東京電力(株) 福島第一原子力発電所1号炉 高経年化技術評価書等に係る 審査結果について

平成23年2月

原子力安全・保安院

低サイクル疲労

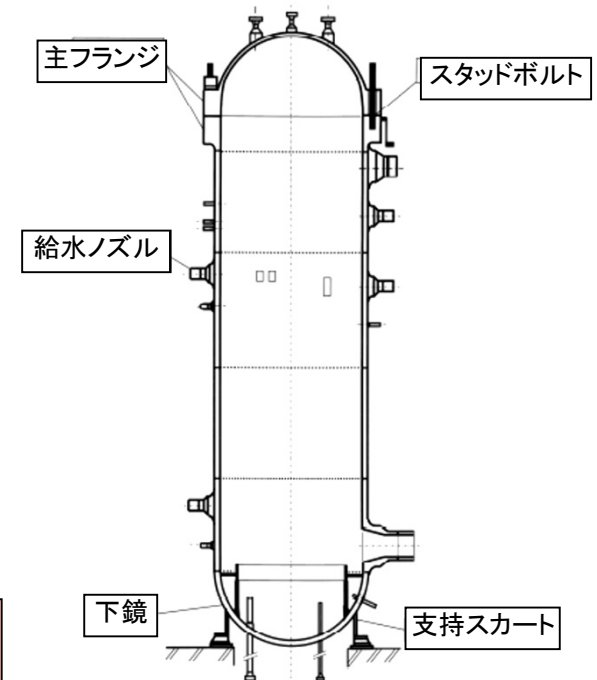
- ・ 60年の運転を仮定した疲れ累積係数が許容値を下回るとする評価の内容について、評価に用いた実過渡実績、環境中疲労評価に係わるパラメータ(温度、溶存酸素等)及び評価点の検査記録等により技術評価の妥当性を確認。
- ・ 技術評価方法については、最新の規格・標準類に基づいており、妥当であることを確認。
- ・ 定期的に実施している超音波探傷試験等の他に、実過渡回数確認による疲労評価の定期的な実施を継続していくことにより、今後の健全性が維持されることを確認。

現状保全(実過渡回数による評価と超音波探傷試験等)を継続することにより健全性を維持できると判断

中性子照射脆化

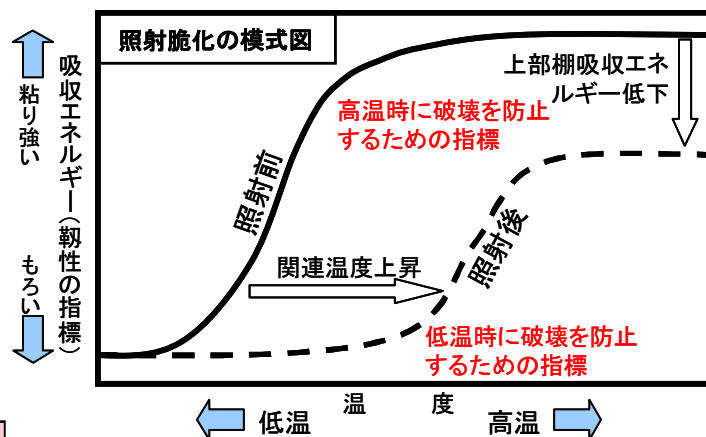
- ・ 至近の監視試験結果を含めて、保守的な脆化予測が行われ、耐圧漏えい試験温度が適切に設定されていることを確認。
- ・ 60年の運転を仮定しても、上部棚吸収エネルギーがスクリーニング値(68J)以上とする評価の妥当性を確認。
- ・ 超音波探傷試験で有意な欠陥指示が記録されていないことを確認。

計画的に監視試験を行うとともに、最新の脆化予測式による評価を実施するとしており、今後も健全性が維持されると判断

炭素鋼配管の減肉

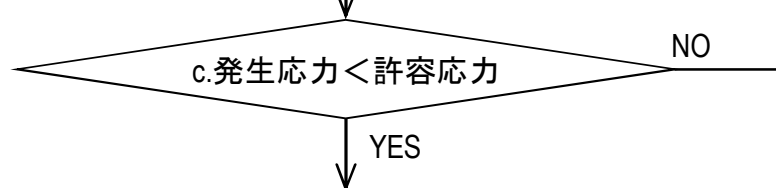
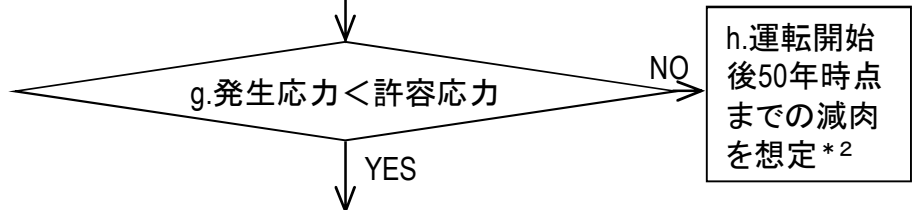
事業者の評価			国の主な確認内容
評価部位	評価方法	技術評価結果	
原子炉圧力容器 (水位計装ノズル及びセーフエンドの応力腐食割れ)	内面に初期欠陥を想定して評価期間5.1EFPY(ノズル取替え後の定格負荷相当年数)に対するき裂進展を考慮した耐震安全性評価。	評価期間に達する前にサポート追設等を含めた再評価を実施し、必要に応じて対策を行う。	評価対象機器抽出の考え方、耐震安全上着目すべき経年劣化事象及び評価対象機器の経年劣化事象に対する耐震安全性評価等が妥当であることを確認。
配管 (炭素鋼配管の減肉)	必要最小厚さまたは実機測定データに基づく運転開始後60年または50年時点での想定厚さによる耐震安全性評価。	一部の炭素鋼配管*1については、減肉傾向の把握及びデータの蓄積を継続し、今後の減肉進展の実測データを反映した耐震安全性評価を行う。	
上記及び炉内構造物(上部格子板)を除く機器・構築物(基礎ボルトの腐食、配管の低サイクル疲労等)	機器ごとに60年の供用を仮定した劣化を加味し、設計地震力から算出した地震時発生応力等と許容限界とを比較して、耐震安全性を評価。	許容限界との比較により耐震安全性が確保されるので、耐震上の観点から保全策に追加すべき項目として抽出する必要がない。

指摘事項(例)	事業者の対応結果
水位計装ノズル及びセーフエンドの粒界型応力腐食割れにおいて、通常運転時圧力を用いて算出した周方向貫通き裂長さに基づいて耐震安全性評価を行うこと。	内面に初期欠陥を想定して評価期間5.1EFPY(ノズル取替え後の定格負荷相当年数)に対するき裂進展評価を実施し、発生応力が許容応力を下回ることから耐震安全性は確保できることを確認し、その旨、技術評価書を補正した。また、評価期間に達する前にサポート追設等を含めた再評価を実施し、必要に応じて対策を行うことを長期保守管理方針にする旨、技術評価書を補正した。

技術評価が的確に実施されており、この結果に基づく長期保守管理方針として、今後の減肉進展の実測データを反映した耐震安全性の再評価等、適切な対応を実施するとしていることから、事業者の評価は妥当である。
